Rapport de l'Inspection des installations classées

Visite d'inspection du 27/10/2022

ISDND CMSE de Saint-Didier-La-Forêt - Rapport de l'inspection du 27 octobre 2022

Annexe portant sur la vérification relative à l'ouverture du casier d'amiante D1 (arrêté préfectoral du 15 juin 2022)

Dimensionnement de la pompe

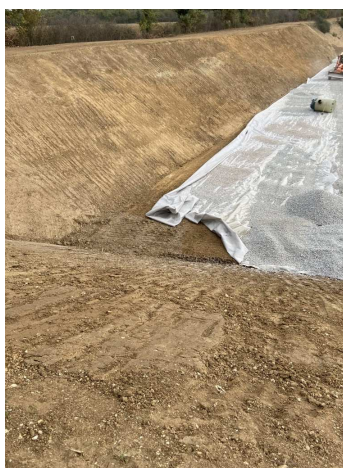
Le dimensionnement de la pompe a été réalisé en calculant l'eau de pluie récupérée pour un événement pluvieux exceptionnel de durée 24h et d'occurrence 10 ans (mêmes hypothèses que celles prises pour le dimensionnement du bassin de 2 200 m3) appliquée à la surface du bassin versant considéré (surface du casier 1 + pentes de talus), soit 996 m³. Ce volume représente une lame d'eau de moins de 10 cm dans le casier et permet de rester dans le cadre de l'article 11 de l'AM du 15/02/2016 même si il ne s'applique pas à l'ISDND. Le débit à pomper est de 42 m3/h ;

Le poste de relevage est composé d'une pompe principale de 45m³/h et d'une pompe de secours de 45m³/h. Un coffret de commande est installé au droit de l'ouvrage et est équipé d'un dispositif de signal en cas de défaut d'une pompe.
